# オルタネーターベルトプーリー 535 0117 10 に代わる オーバーランニングオルタネータープーリー 535 0105 10

LuK AS 番号 (旧) : 535 0117 10  
LuK AS 番号 (新) : 535 0105 10

OE-No. :  
・ルノー 77 00 110 616

図 3 : 交換の概要

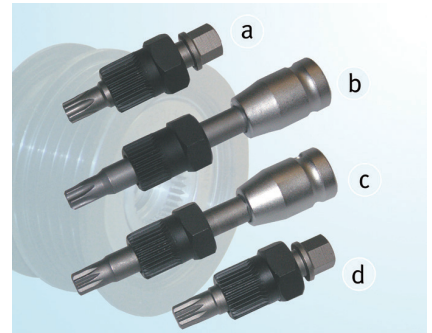
オルタネーターベルトプーリー 535 0117 10 (図 1) が廃止され、オーバーランニングオルタネータープーリー 535 0105 10 (図 2) に代わりました。

1. テンショナーを緩め、ポリ V ベルトを取り外します。
2. すべてのベルトドライブの部品の破損を確認し、破損した部品を交換します。
3. オルタネーターからオリジナルのベルトプーリーを取り外します (図 3 を参照)。
4. オーバーランニングオルタネータープーリー 535 0105 10 を、専用工具を使用して組み立てます (図 4 を参照)。
5. シールキャップをオーバーランニングオルタネータープーリーに取り付け、正しくしっかりと固定されていることを確認します。
6. ポリ V ベルトを取り付けます。
